**ПЛИТЫ МОДЕЛЬНЫЕ СТАЛЬНЫЕ ДЛЯ ОПОК РАЗМЕРАМИ В СВЕТУ  
1000×800 мм НА ФОРМОВОЧНЫЕ ЛИТЕЙНЫЕ МАШИНЫ  
С ПОВОРОТОМ ПОЛУФОРМЫ БЕЗ ДОПРЕССОВКИ**

**ГОСТ  
20115—74**

**Конструкция и размеры**

**Изменение № 1 ГОСТ 20115—74 Плиты модельные стальные для опок размера-  
ми в свету 1000×800 мм на формовочные литейные машины с поворотом полу-  
формы без допрессовки. Конструкция и размеры**

Черт. 1

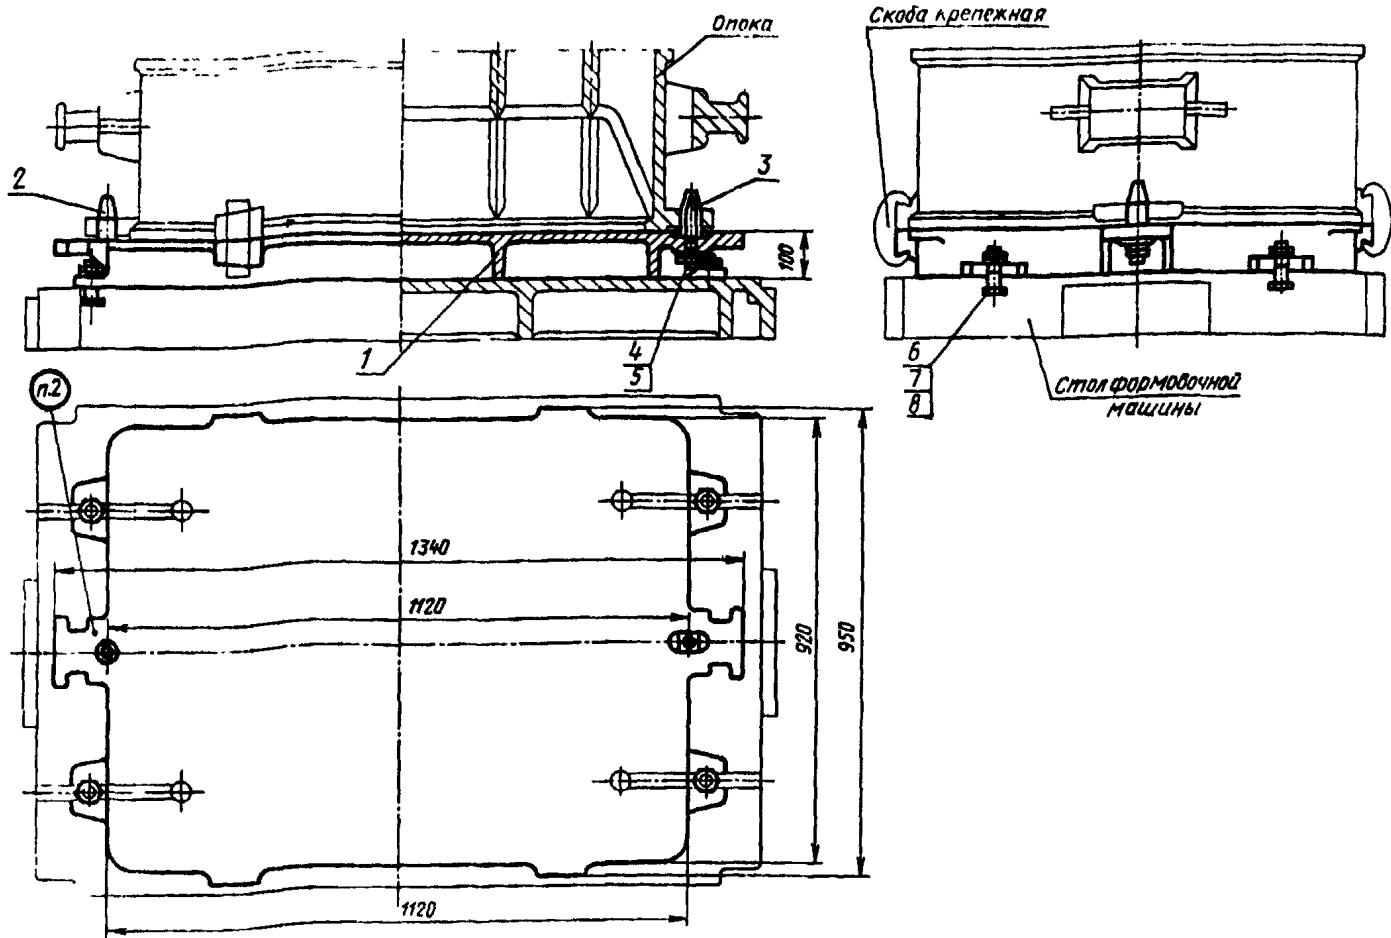
Пункт 1, Чертеж 1. Подрисуночная подпись. Заменить обозначение болта  
(поз. 6): М20×70.66.05 по ГОСТ 7808—70 на 7002—2585 по ГОСТ 13152—67.

Пункты 1, 3. Чертежи 1, 2. Заменить слова: «Теоретическая масса» на «Масса, не более».

Черт. 2

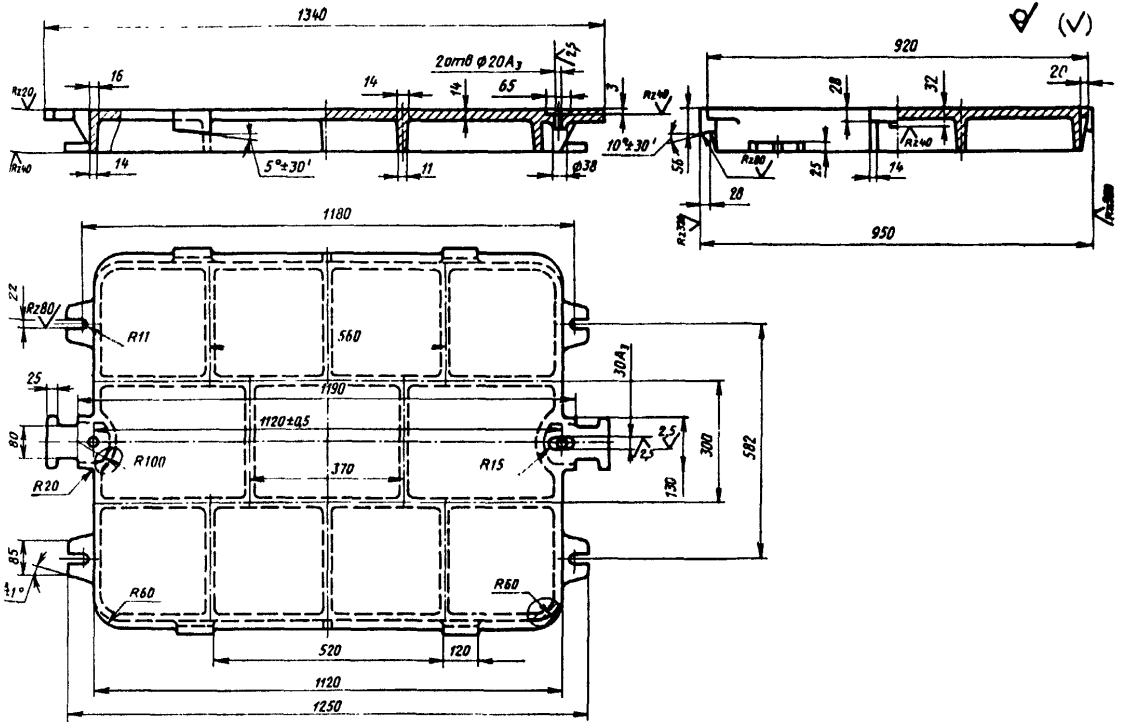
Пункт 3. Чертеж 2. Заменить обозначение:  $A_3$  на Н8.
